TECHNISCHE INFORMATION

TI1320

Alternatives Brühventil HG-Standgeräte

A&K Ventil

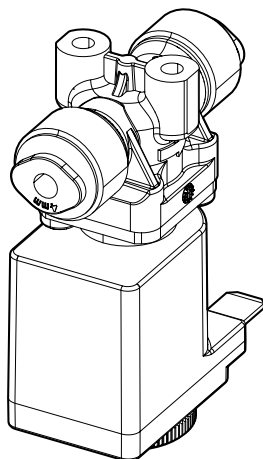
Aufgrund der teilweisen schwierigen Beschaffungssituation kam es bei einem unserer Lieferanten zu einem Engpass. Um Sie weiterhin mit Automaten beliefern zu können, wurde in den HG-Standgeräten ein alternatives Brühventil verbaut, welches wir bereits in der Vergangenheit erfolgreich in anderen Typen in Serie verbaut haben.

Zwischen dem Produktionszeitraum KW 15/2020 und KW 22/2020 wurden A&K Brühventile statt der bisher bekannten SFS Ventile verbaut. Es sind die Automaten mit der Seriennummern S/N 90498820 bis zur S/N 90499235 betroffen.

Im Ersatzteillfall für die S/N 90498820 bis zur S/N 90499235 ist die Artikelnummer 409 00 940 00 MAGNET-VENTIL 3/2 zu bestellen. Für die restlichen Maschinen, welche nicht in den angegebenen Zeitraum fallen, ist weiterhin die Artikelnummer 414 00 941 00 MAGNETVENTIL 3/2 zu bestellen.
